COMMUNE D' OLLIOULES

PLAN LOCAL D'URBANISME

MODIFICATION N°2

A – Notice de présentation

ARTICLE DG 15 - DISPOSITIONS RELATIVES À LA MIXITÉ SOCIALE

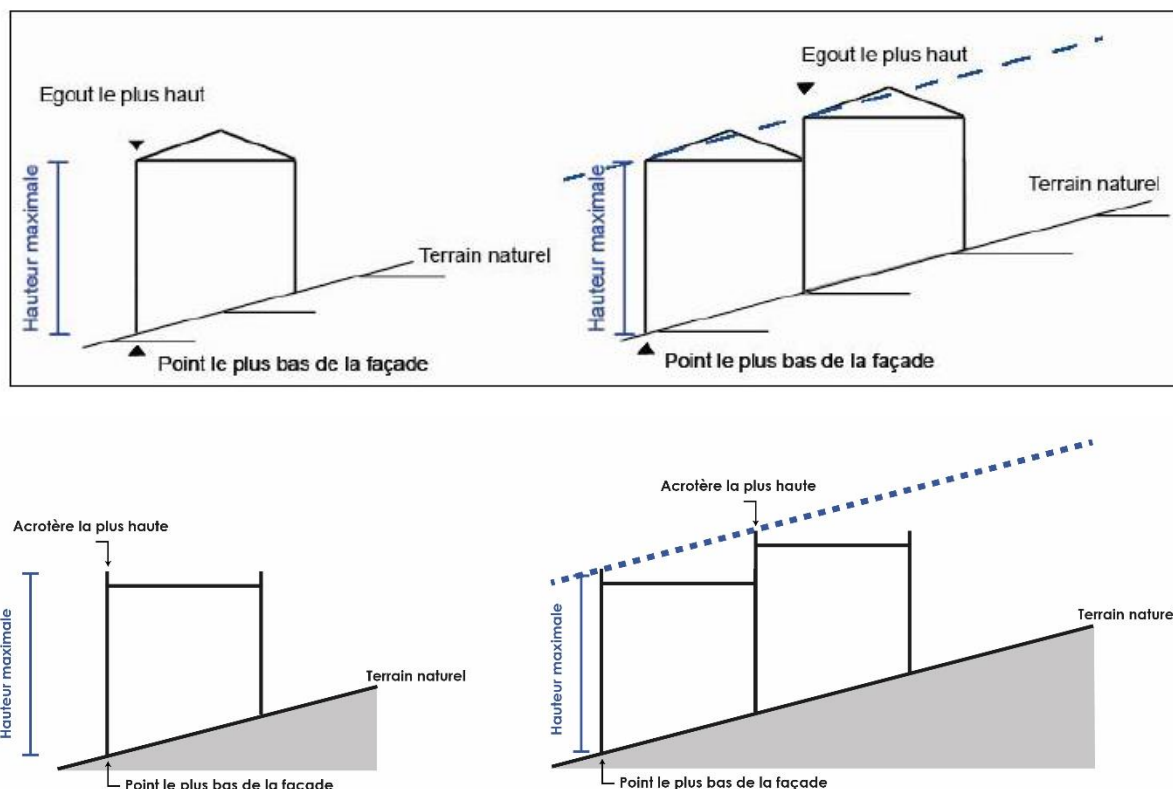
Afin d'améliorer la production de logements sociaux sur la commune, le seuil de 30% applicable à toutes les opérations est abaissé à 6 logements dans le cadre de la présente modification contre 12 logements dans le PLU en vigueur.

A l'exception du secteur UAb, il est prévu sur l'ensemble du territoire communal, 30% de logements sociaux pour toute construction de plus de ~~12~~ 6 logements, sauf pour la servitude de mixité sociale afférente à Piedardan où il est prévu 40% pour toute construction de plus de 5 logements.

Photoaérienne

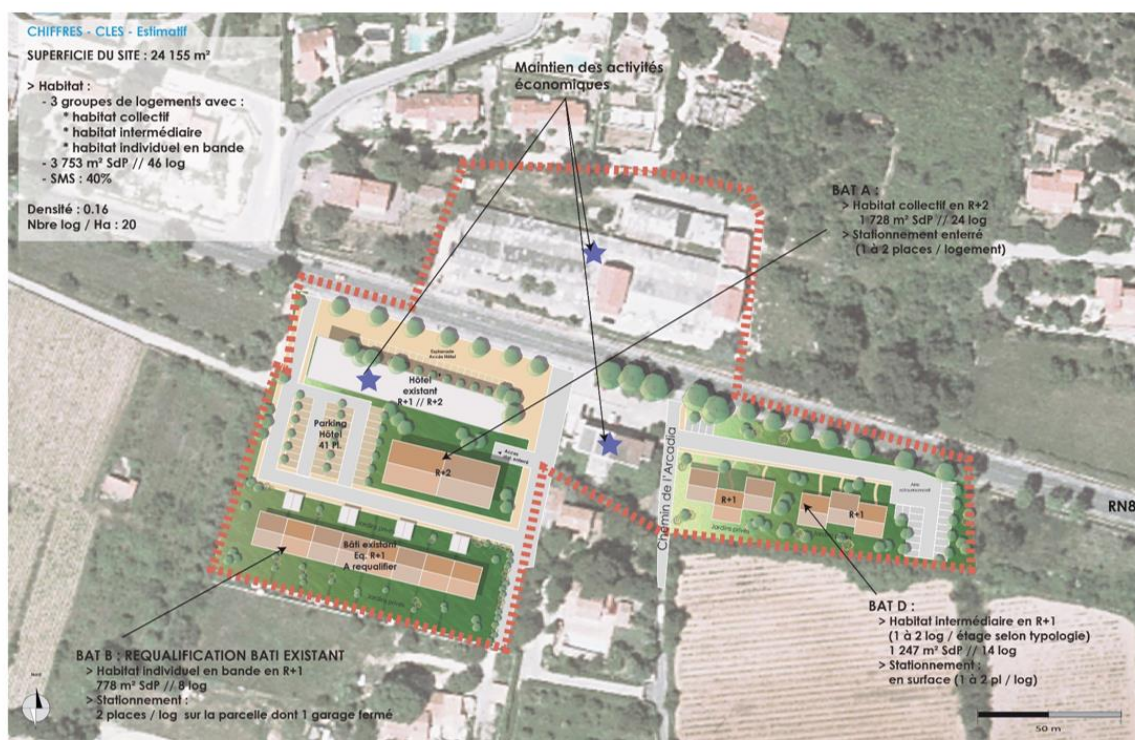
Un chêne est ajouté à la liste du patrimoine végétal à protéger sous la référence 048. Il se situe sur la parcelle BM 343.

N°	Localisation			Référence cadastrale	Identification	Fiche
048	Chemin	Sauvan		BM 343	Chêne	Chêne

Extrait OAP avant modification

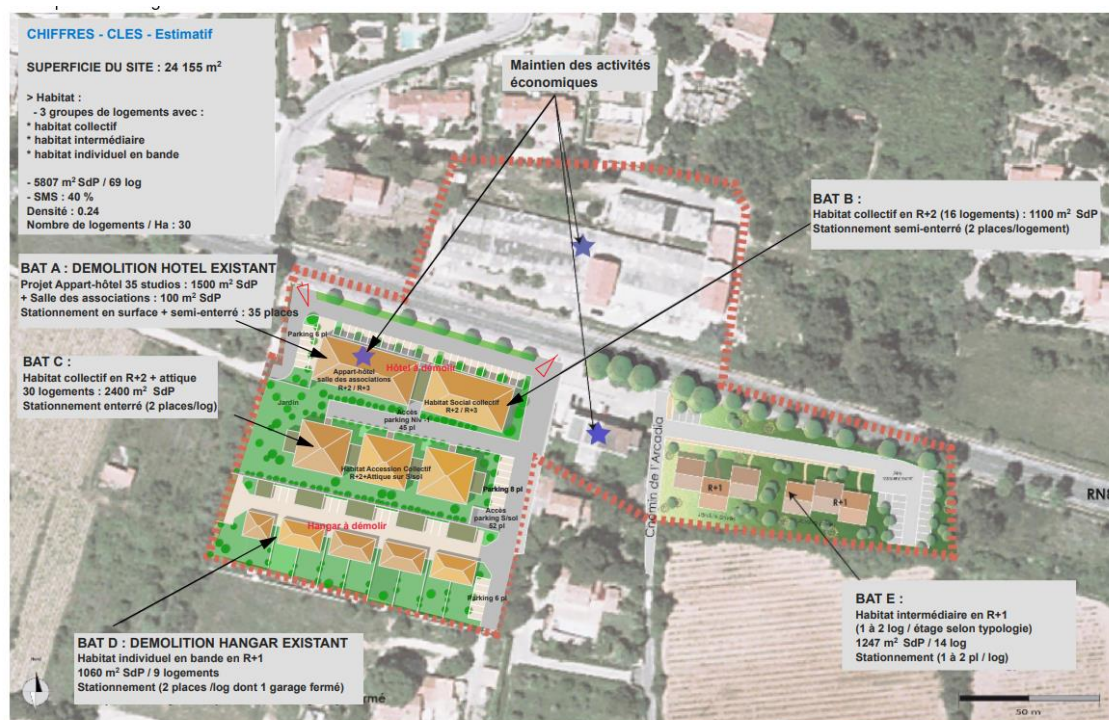
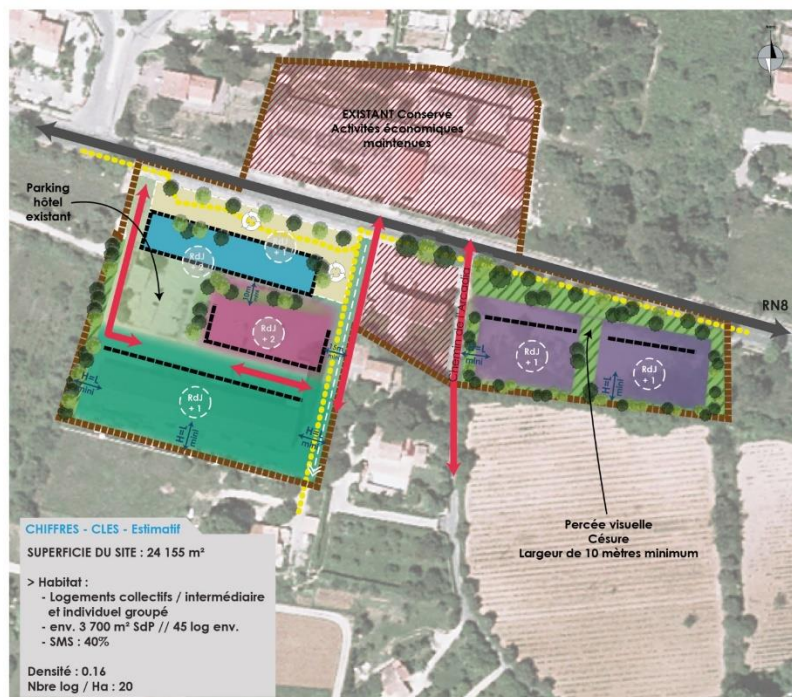
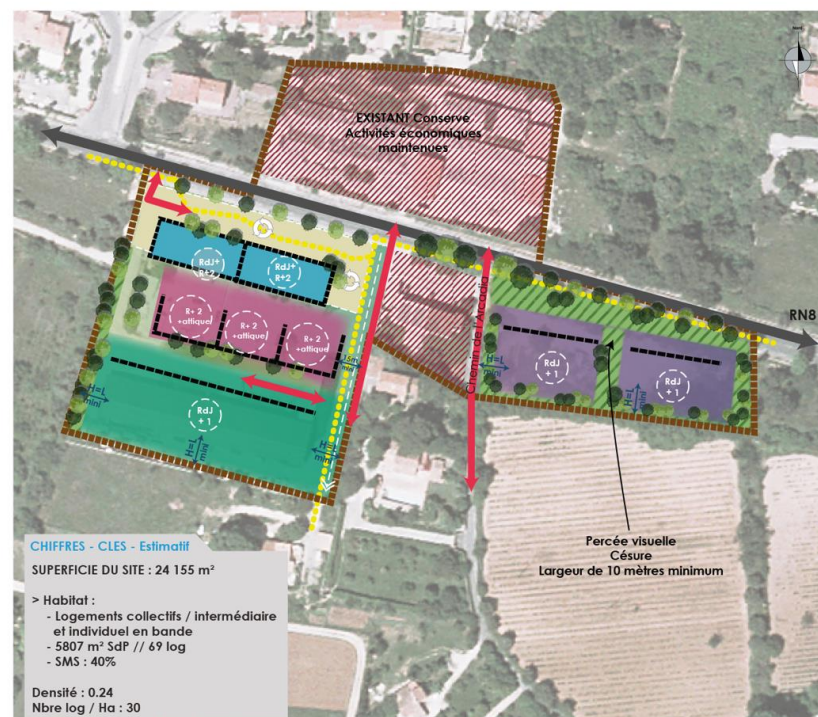
L'OAP modifiée permet de démolir et reconstruire l'hôtel existant ainsi que de réduire l'imperméabilisation des sols. L'hôtel existant et les bâtiments disparates sans intérêt architectural situés aux alentours seront donc démolis pour permettre une urbanisation du secteur plus cohérente, axée sur le développement du logement tout en confortant l'activité hôtelière déjà présente sur le site.

Enfin, les liaisons douces devront être créées sur les axes est-ouest. La servitude de mixité sociale est maintenue à 40%. Par ailleurs, les polygones d'implantation sont modifiés sur le plan de zonage et indiqués dans l'OAP en tant que polygones de principe.

La vocation des espaces est également modifiée sur l'OAP par code couleurs :

PLU en vigueur

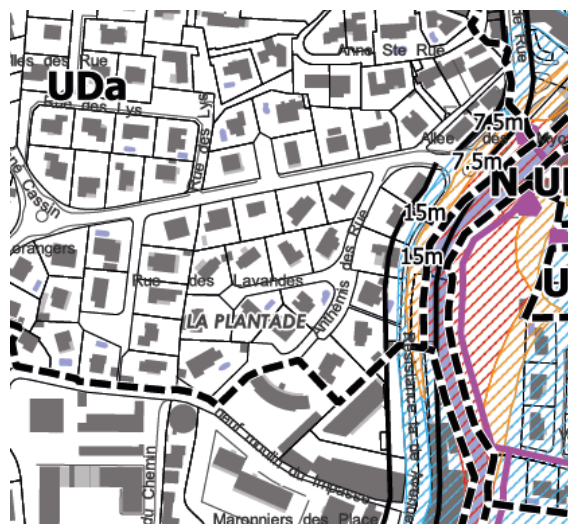
Les parcelles cadastrées BZ 27, 28, 29, 30, 31, 32, 174 et 175, classées dans le PLU en vigueur en zone UB sont reclassées dans le secteur UDa. Ces parcelles concernent des constructions en R+1 situées autour du giratoire de la Plantade et le long de l'avenue de la Résistance (RD11). Le règlement de la zone UDa, à dominante d'habitat résidentiel de faible hauteur, est en effet mieux adapté que le règlement de la zone UB qui correspond à une zone urbaine de centralité, dont les bâtiments disposent d'une hauteur plus importante. La commune n'ambitionne pas de renouvellement urbain et de densification le long de la RD11 sur ce secteur.

PLU en vigueur

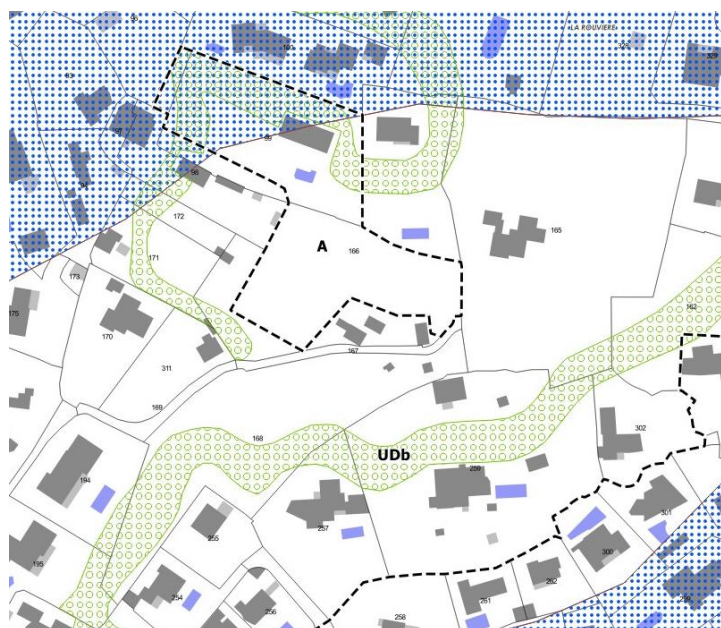
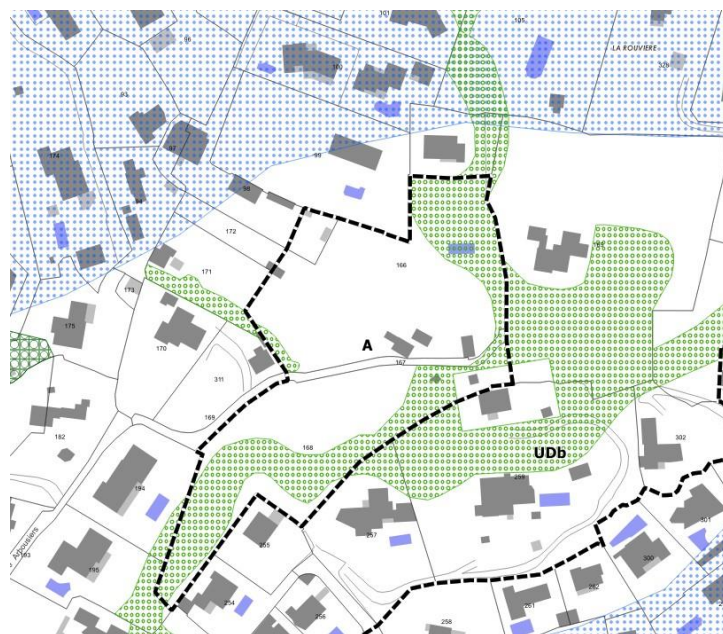
- les parcelles CL166, 167, 169 et 168 sont reclassées en zone agricole (classement en zone UDb dans le PLU en vigueur) afin de protéger le potentiel agricole du site, notamment à la demande de la propriétaire ;
- des EVP sont créés et ajoutés sur les boisements existants, situés sur les deux buttes au Sud du secteur.

PLU en vigueur

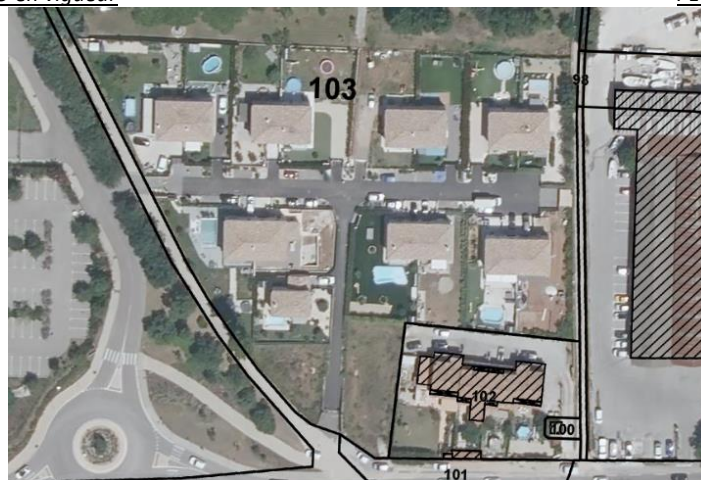
Le lotissement Castellane Parc a été classé dans le PLU en vigueur en zone UM (secteur à plan masse) avec des polygones d'implantation, afin d'encadrer sa construction. Le lotissement ayant été réalisé, ce classement en zone UM avec polygones d'implantation n'est plus justifié. Il convient de le reclasser dans un zonage plus « conventionnel » et mieux adapté à sa forme urbaine existante. Le secteur UDb, à vocation d'habitat individuel, est le plus adapté. Aucune modification n'est apportée aux EVP.

▪ Adaptation de l'emprise de l'ER 15 – Secteur Châteauvallon

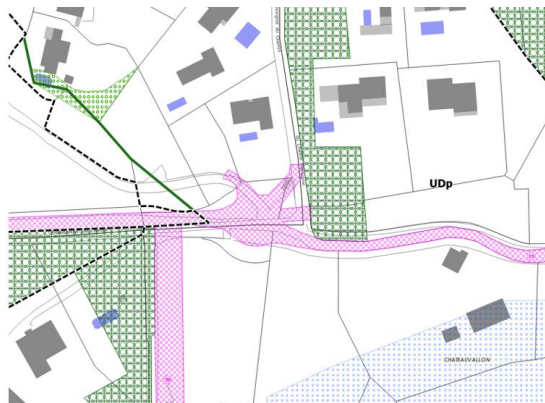
L'emprise de l'ER 15 afférent à l'élargissement du chemin de Châteauvallon nécessite d'être réduite dans la mesure où les terrains ont été acquis pour le compte de la Métropole. L'emprise est réduite de 442m².

▪ Secteur Châteauvallon : reclassement en zone UDp

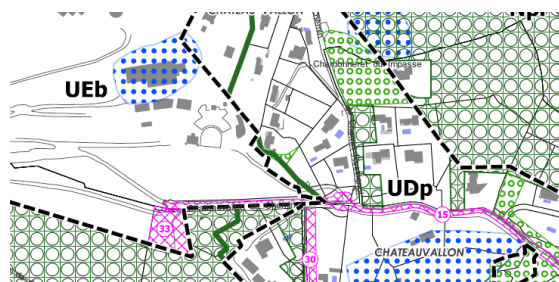
Les parcelles DE 45, 23 et une partie de la DE 41 sont reclassées en secteur UDp. Il s'agit de parcelles privées qui sont sans lien avec l'équipement public de Châteauvallon classé en UEb. Le classement en zone UDp, à vocation d'habitat pavillonnaire, ne s'avère plus adapté.

- **Correction de la SMS 17 sur le plan de zonage**

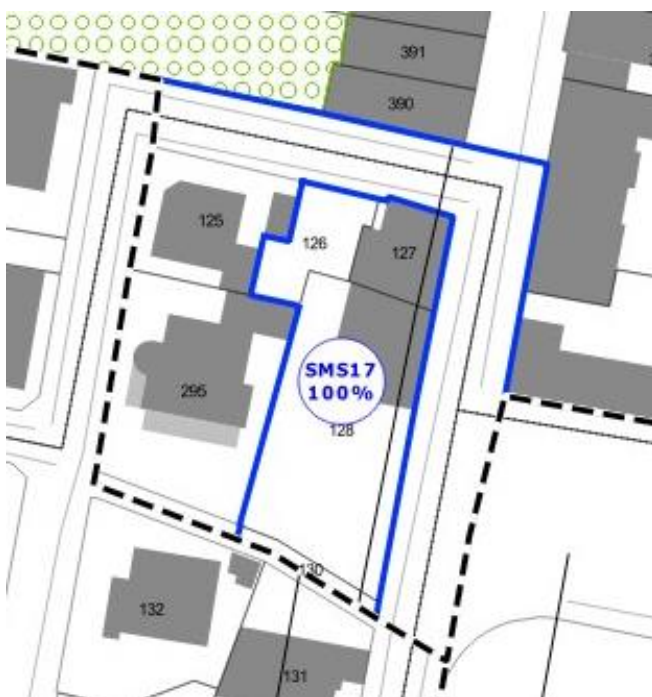
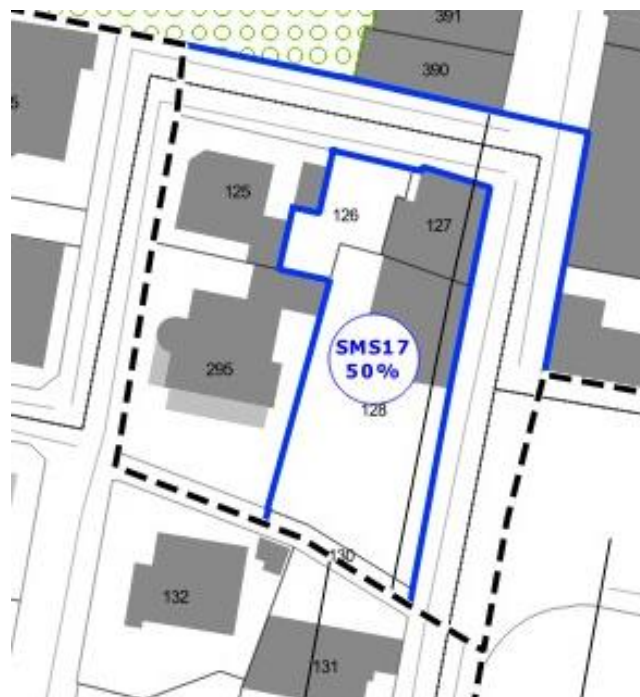
Le plan de zonage indique concernant la SMS 17 que la part de logements sociaux à réaliser est de 100 % alors que la liste des SMS indique 50%.

Cette erreur est corrigée sur le plan de zonage.

▪ **Allée Fidélis / secteur Panagia : reclassement en zone UB**

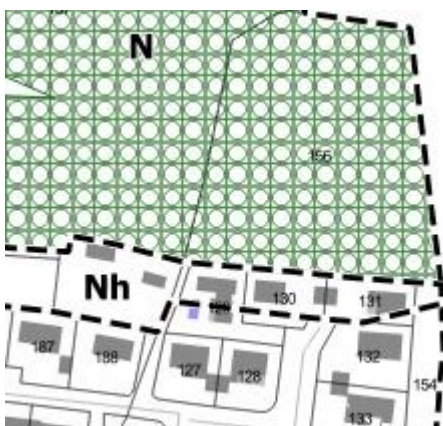
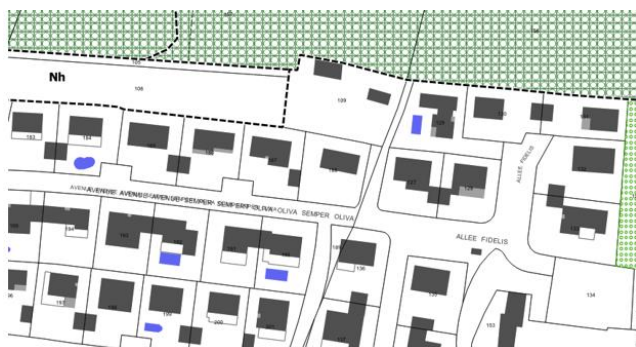
Cinq maisons existantes situées sur l'allée Fidélis sont classées en secteur Nh dans le PLU en vigueur, secteur de la zone N dans lequel sont uniquement autorisées les extensions et les annexes des habitations. Ce classement n'est pas justifié car ces constructions sont fonctionnellement rattachées à un lotissement classé en zone UB.

Ce classement Nh s'explique par le fait que ces parcelles n'étaient pas bâties au moment de l'élaboration du PLU, alors qu'un permis d'aménager avait été alors délivré. Il s'agit donc d'une erreur matérielle qu'il convient de corriger dans le cadre de la présente modification par un reclassement en zone UB.

Par ailleurs, un EVP est ajouté sur la parcelle CD154, s'agissant d'un espace vert du lotissement.

▪ **Chemin de la Courtine / secteur le Rouvière : reclassement en UDb**

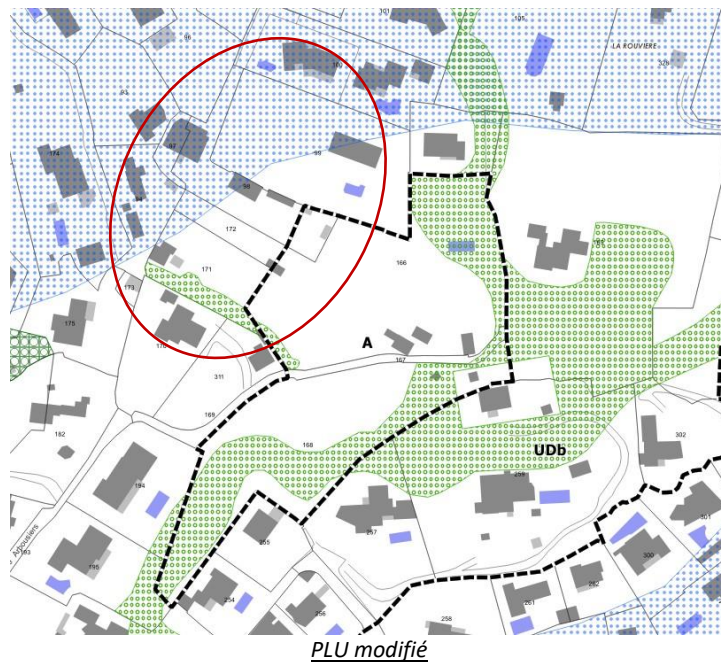
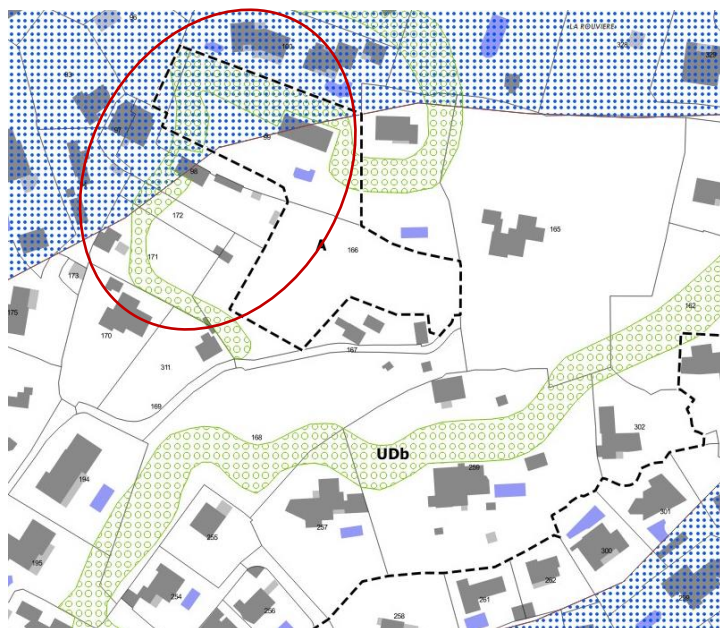
La parcelle CL99 initialement classée en zone A dans le PLU en vigueur est reclassée dans le secteur UDb dans le cadre de la présente modification.

Il s'agit de corriger une erreur matérielle de classement initial. Cette parcelle n'est pas rattachée à une exploitation agricole et ne présente pas de possibilité de reprise par un exploitant agricole. Les arbres présents (oliveraies) constituent des plantations d'ornementation et non d'exploitation. Il s'agit par ailleurs de plantations récentes, datant du début des années 1990, et non d'arbres historiques.

Par ailleurs, la délimitation des EVP est réduite sur cette parcelle et celles environnantes car ne correspondant pas à une végétation existante et ne présentant pas, dans leur forme actuelle, d'intérêt à leur création.

▪ **Chemin de Scabieuse – Secteur La Tourelle : reclassement en zone A**

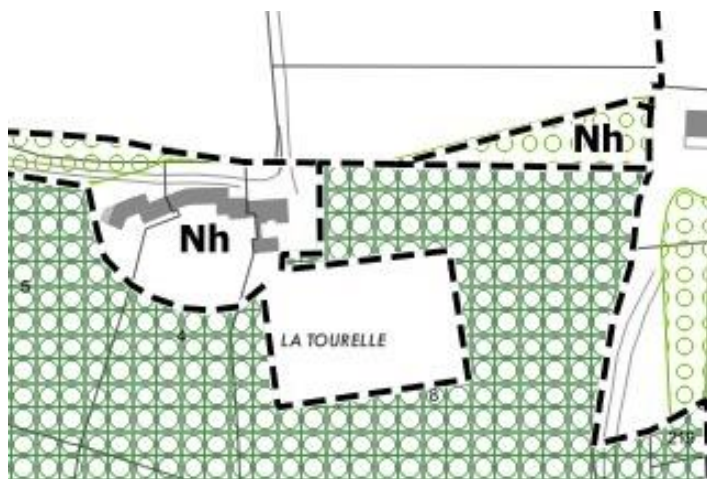
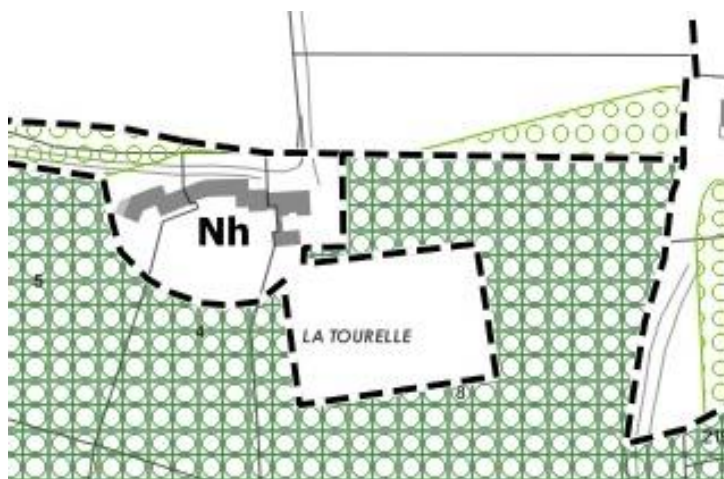
Une partie de la parcelle BY 8 est classée en secteur Nh. Ce classement est incorrect car il ne couvre pas d'habitation existante, motif du classement en Nh. Il s'agit d'une erreur matérielle de classement qui est levée par la présente modification par un reclassement en zone A.
